Krycí list ZBV

Název a evidenční číslo Stavby: II/112 Domašín - Zdislavice Název stavebního objektu/provozního souboru (SO/PS): Úprava povrchu sil. II/112 - úsek 6	Číslo SO/PS / / číslo Změny SO/PS: 101.6/2	Číslo ZBV: 11
---	---	-------------------------

Změnový list

Úprava povrchu sil. II/112 - úsek 6

II/112 Domašín - Zdislavice
SITUACE 1:500

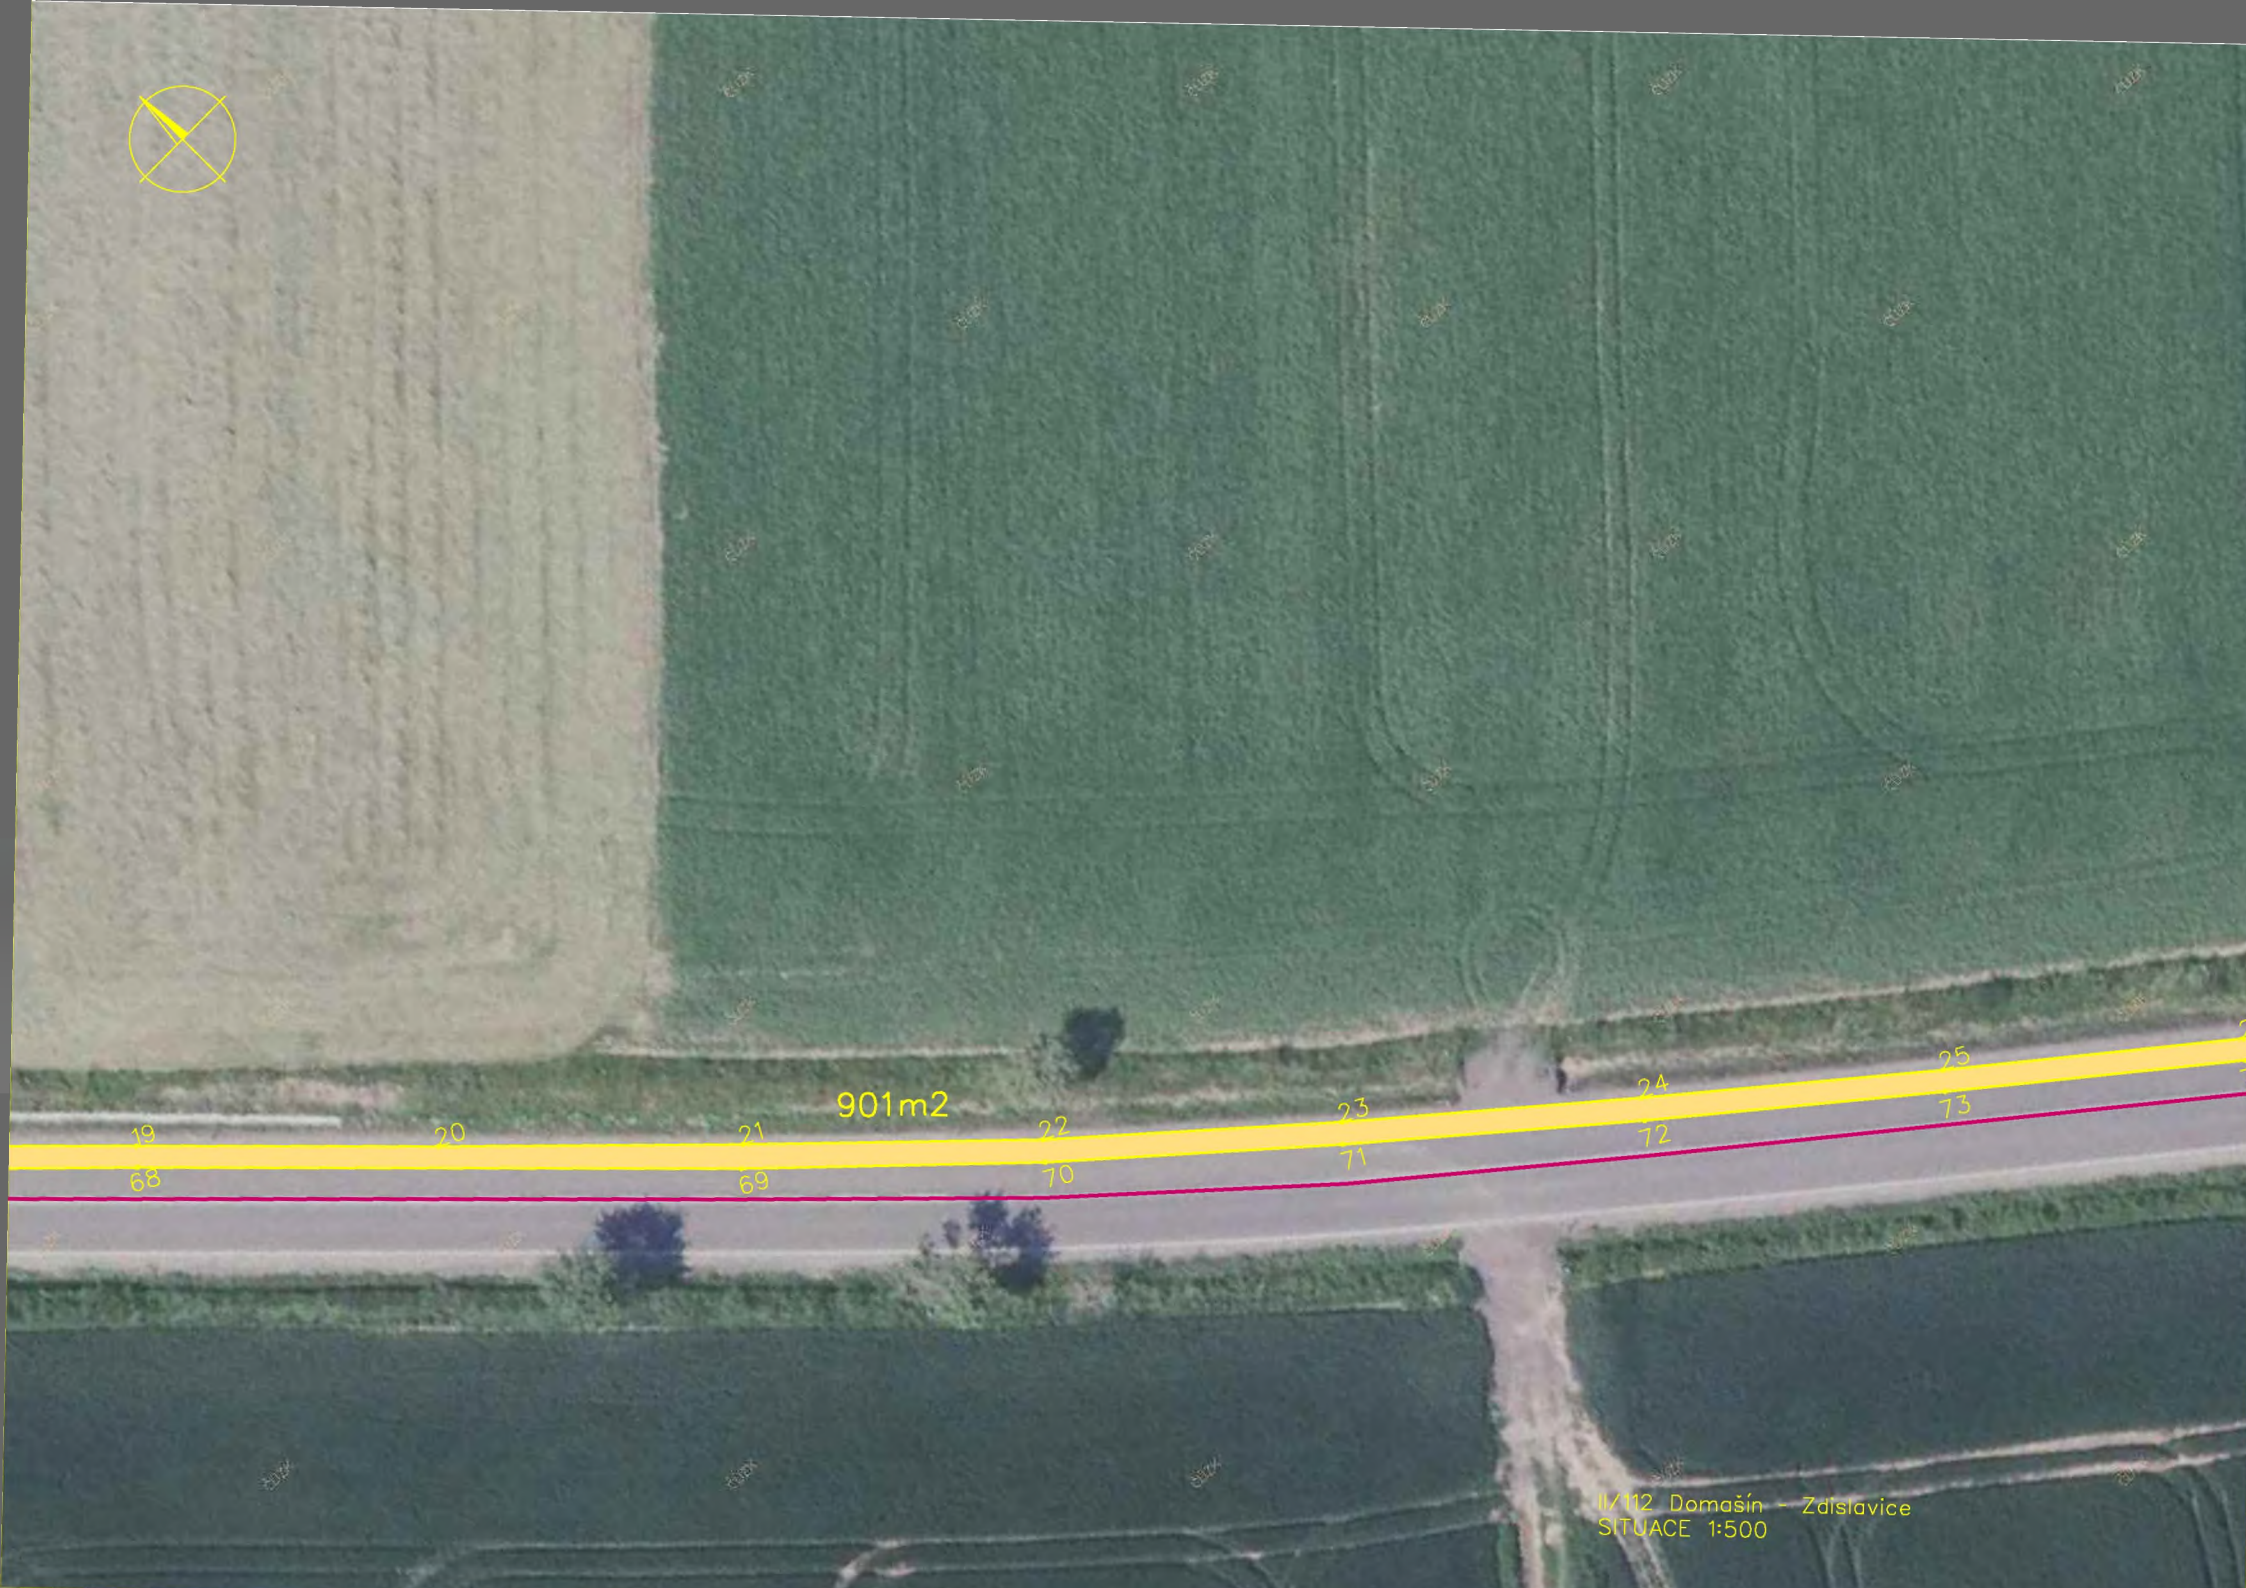
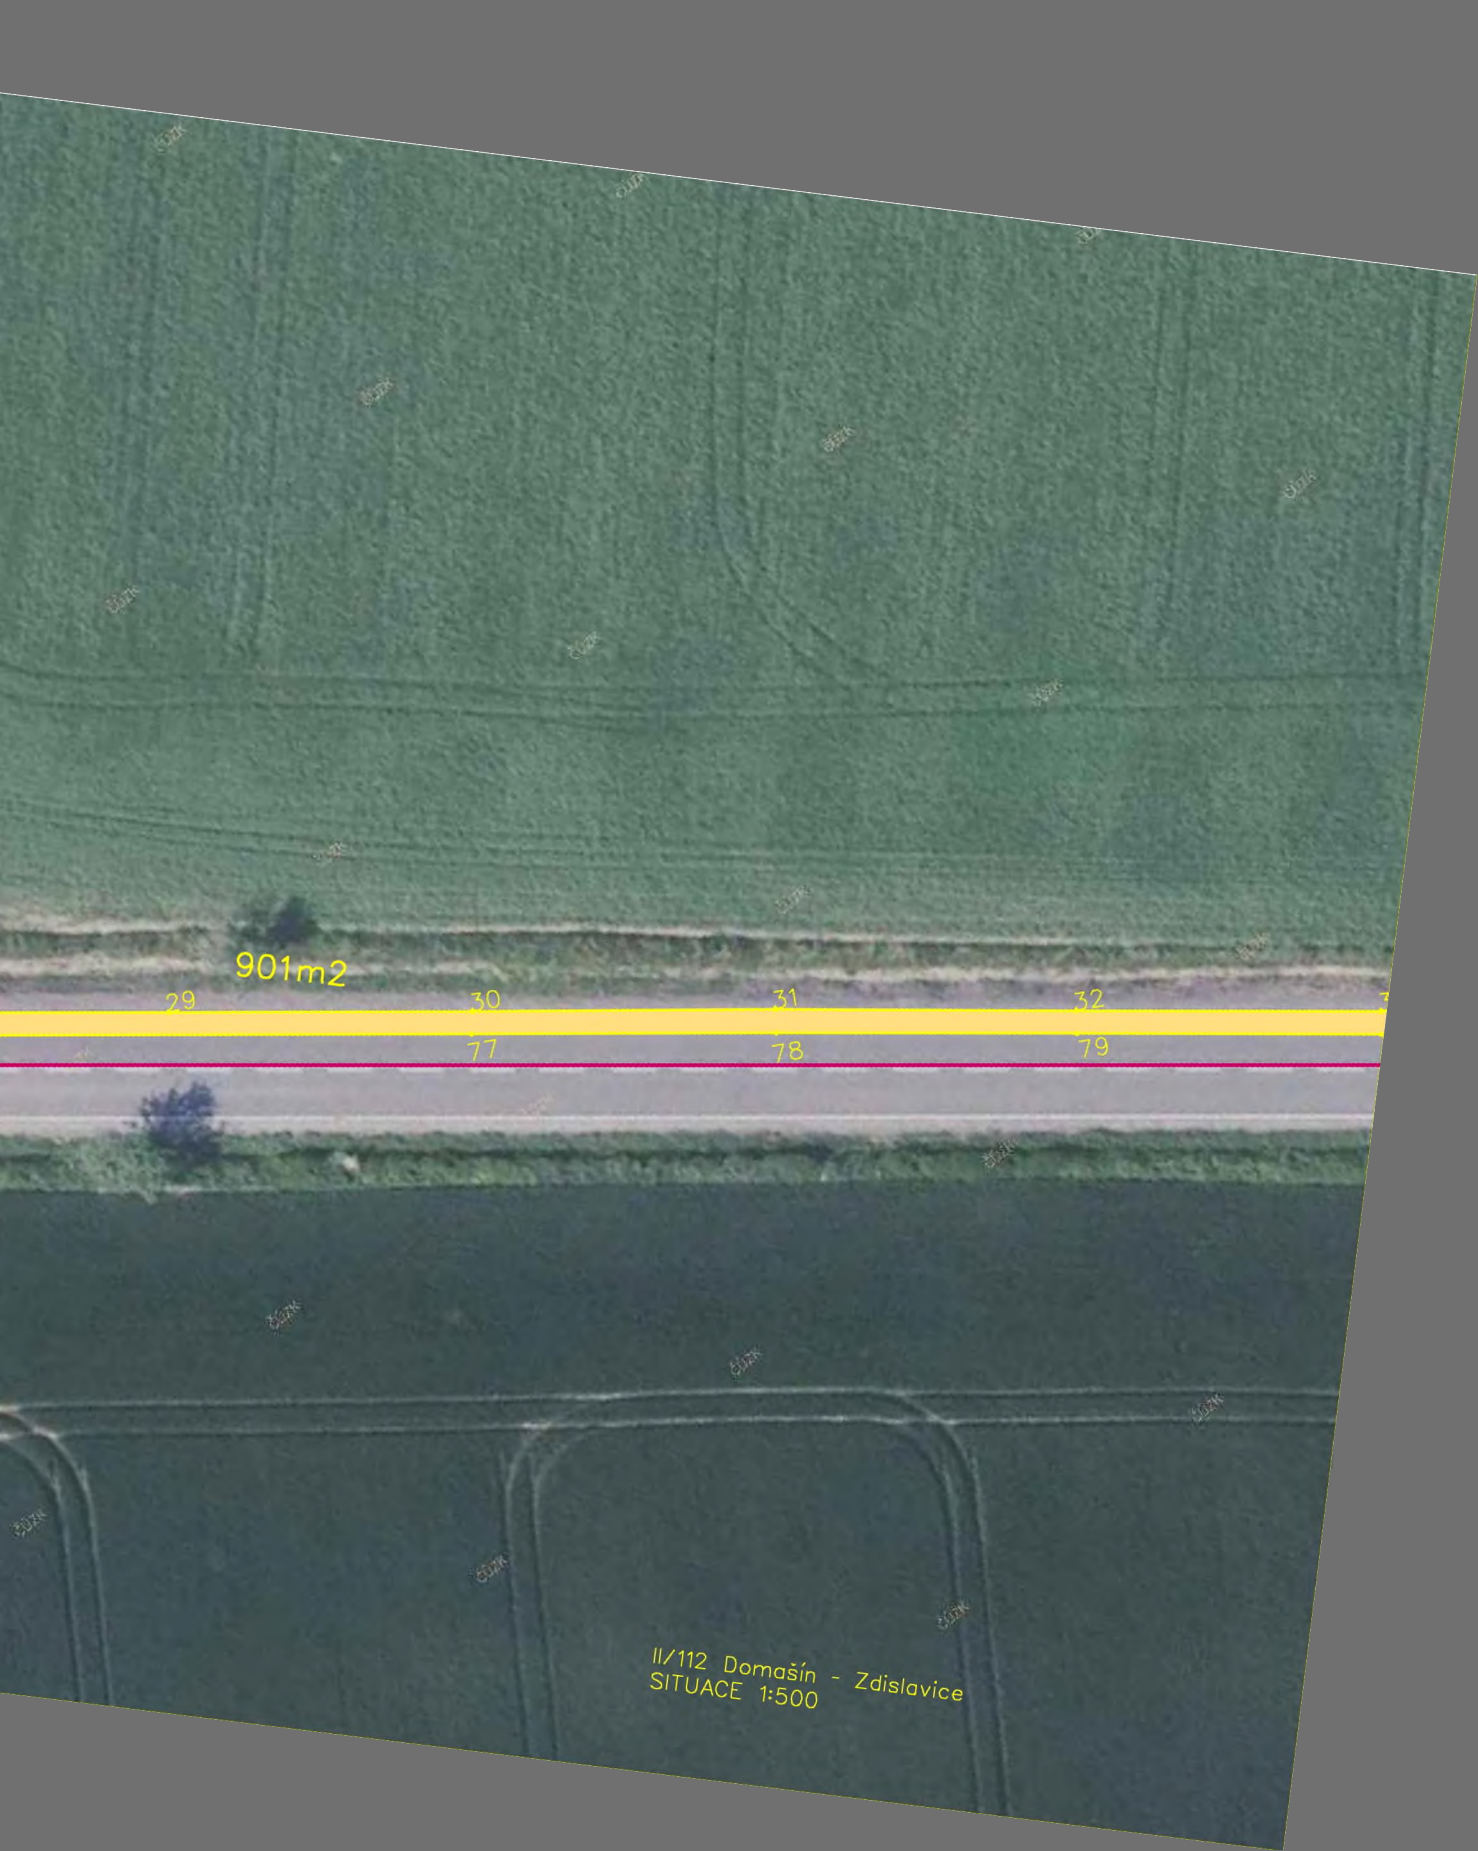
Po odfrézování stávající vozovky bylo na levém okraji vozovky zjištěno nestabilní jílovité podloží v šíři 2 m.

Dle zápisu z KD č. 2 z dne 23. 7. 2020, bod 13.2.5 (**doklad č. 8**), bylo rozhodnuto o provedení odtěžení do hloubky 50 cm od úrovně vyfrézovaného povrchu. Sanovaný povrch se skládá z prvního násypu o výšce 30 cm z ŠD 0/63 a druhého násypu o výšce 20 cm z ŠD 0/32 smíchané s recyklátem z frézované v poměru dle receptury reyklace za studena 60 : 40. Dále bylo postupováno dle PDPS
